**2021/1356/610-01**

## **Bebauungsplan "KiTa Am Heidenhübel", Gemarkung Einöd, hier: Abwägung der Stellungnahmen und Satzungsbeschluss**

# KiTa Am Heidenhübel

### **Bebauungsplan „KiTa Am Heidenhübel“**

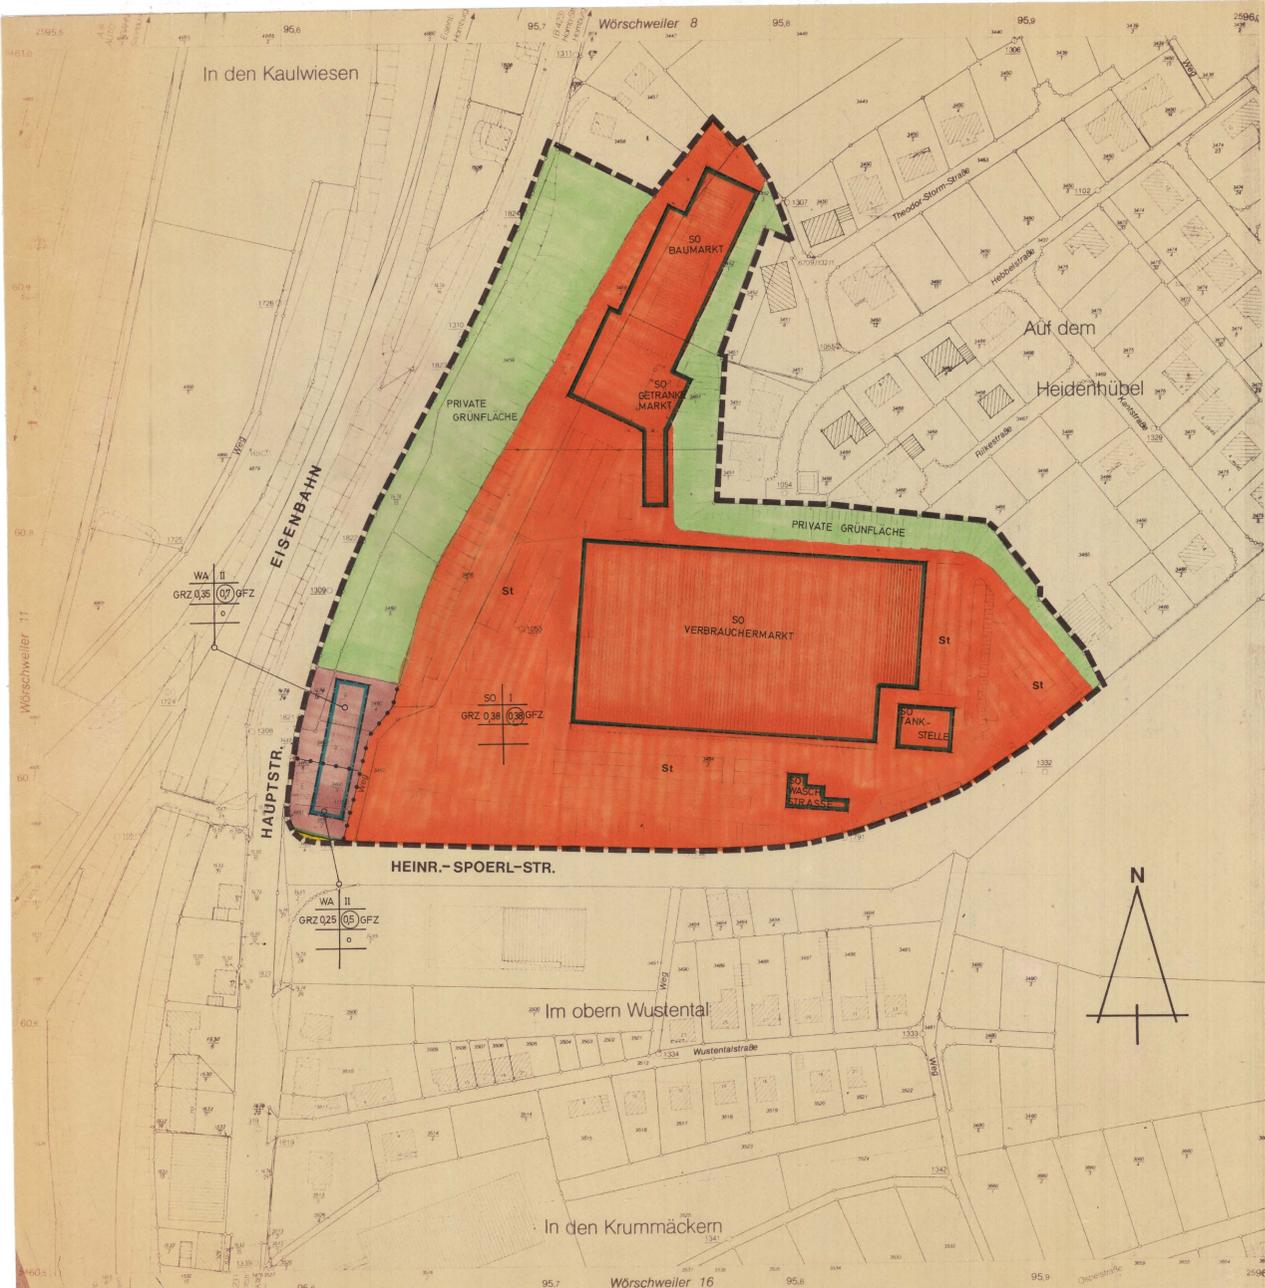
Die Anpassung der Stellplatzfläche dient einer optimierten Verkehrsführung in Hinblick auf eine verbesserte Anordnung des Kiss & Go Bereiches innerhalb des Plangebietes. Die dargestellte Visualisierung war nur beispielhaft und gibt diese Optimierung nicht wieder und kann daher entfallen.

Der Stadtrat beschließt, wie dargelegt, die Stellplatzfläche in der Planzeichnung zum Bebauungsplan auf Basis der fortgeschrittenen Detailplanung zeichnerisch anzupassen.
